■仕様変更に伴う規格・外観差

・ANBH/ANBNH

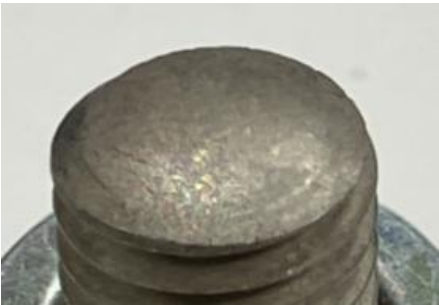
対象	変更内容	変更前	変更後
ANBH/ANBNH	六角穴加工	冷間圧造	切削加工
ANBM/ANBNM	ねじ部光沢	無	有
	六角穴加工	冷間圧造	切削加工

【変更前】冷間圧造

【変更後】切削加工

・ねじ部光沢

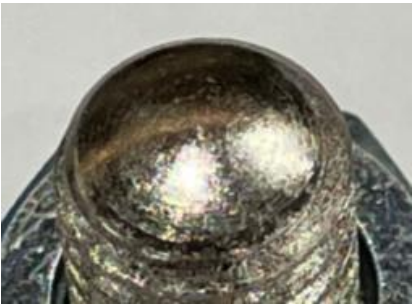
【変更前】光沢無

【変更後】光沢有

・六角穴加工

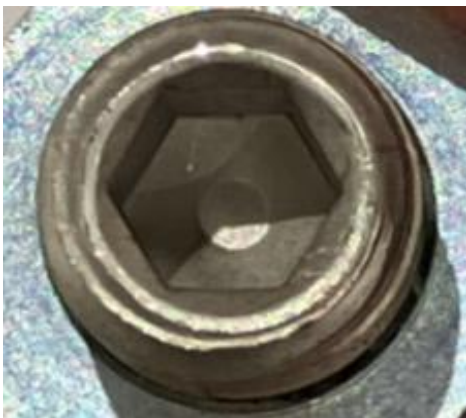
【変更前】冷間圧造

【変更後】切削加工
